Mission régionale d'autorité environnementale

Région Hauts-de-France

**Avis délibéré de la mission régionale
d'autorité environnementale
Hauts-de-France
sur le projet de parc éolien des pétunias sur la commune de
Villers-Faucon (80)
Étude d'impact de juin 2024**

n°MRAe 2024-8435

Carte de présentation du projet (étude d'impact page 49)

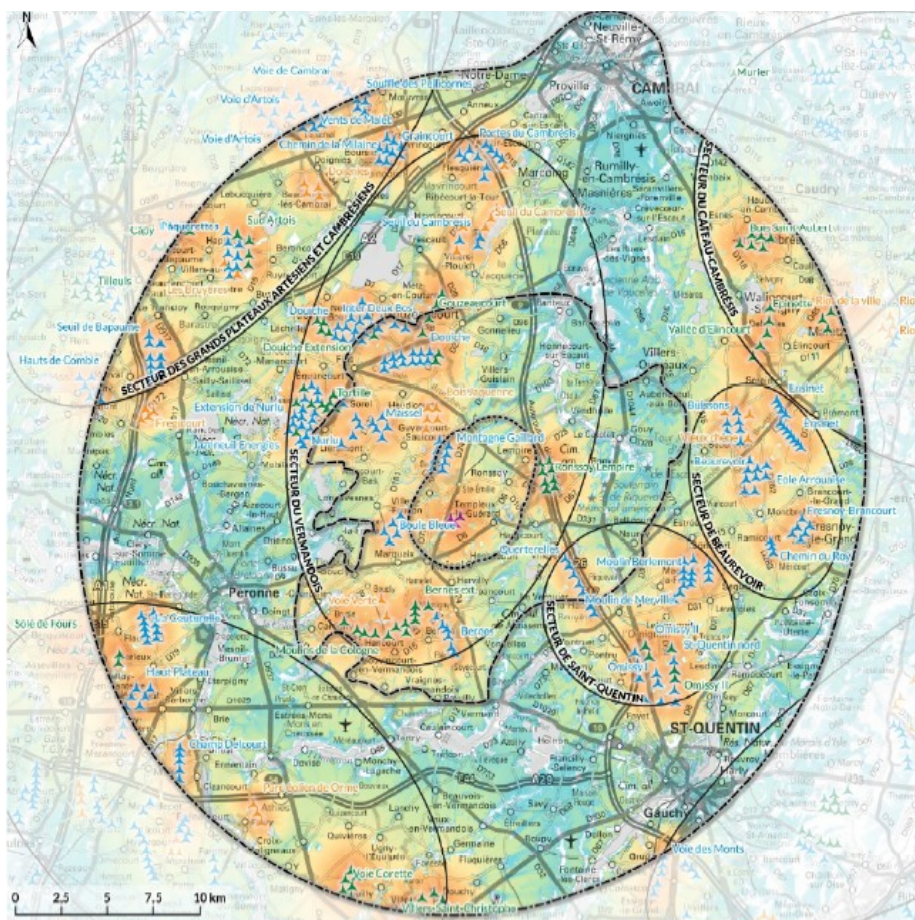
Le modèle n'est pas encore choisi, l'avis est rendu sur un projet de trois éoliennes d'une hauteur maximale comme présenté ci-dessus et de garde au sol¹ d'au moins 44,5 mètres, localisées comme indiqué ci-dessous.

Carte de l'implantation des variantes dans la ZIP (page 160 de l'étude d'impact)

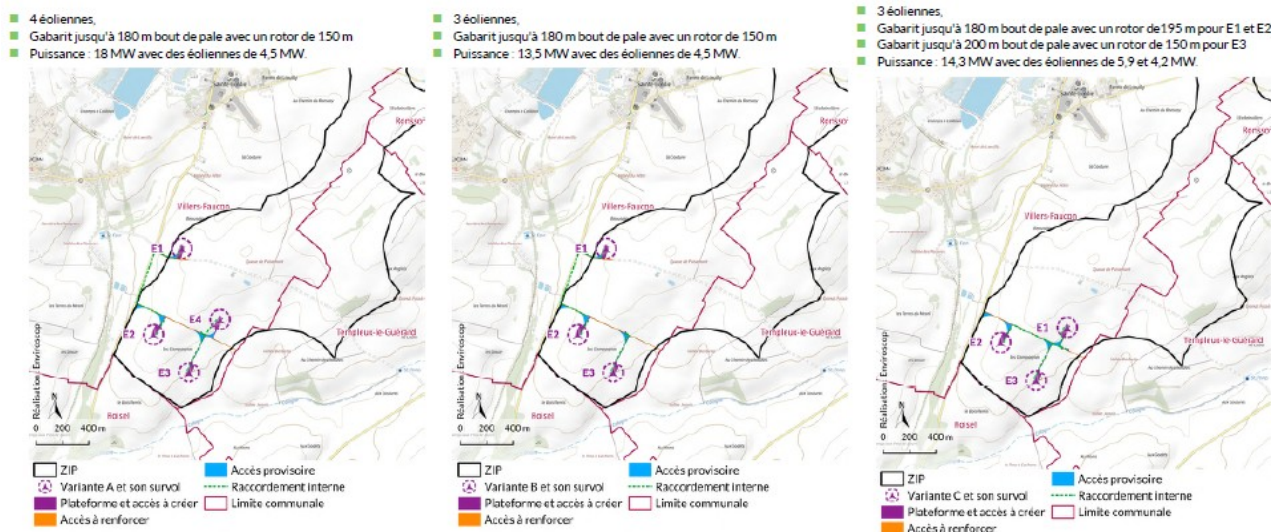
Le pétitionnaire retient la variante C, considérée comme celle présentant la meilleure prise en compte de l'environnement. Ce point doit toutefois être mieux justifié, en particulier au regard de l'éolienne E1 implanté à moins de 230 m du site de compostage voisin. Ce dernier constitue un lieu de gagnage et un terrain de chasse attractif pour certaines espèces présentes (rapaces diurnes et nocturnes, laridés, chauves-souris). Ainsi, le risque de destruction d'individus d'espèces protégées pourrait être significatif.

L'autorité environnementale recommande de justifier le moindre impact de la variante d'implantation retenue, notamment au regard de la présence du site de compostage, zone d'enjeux forts pour les oiseaux et les chauves-souris.
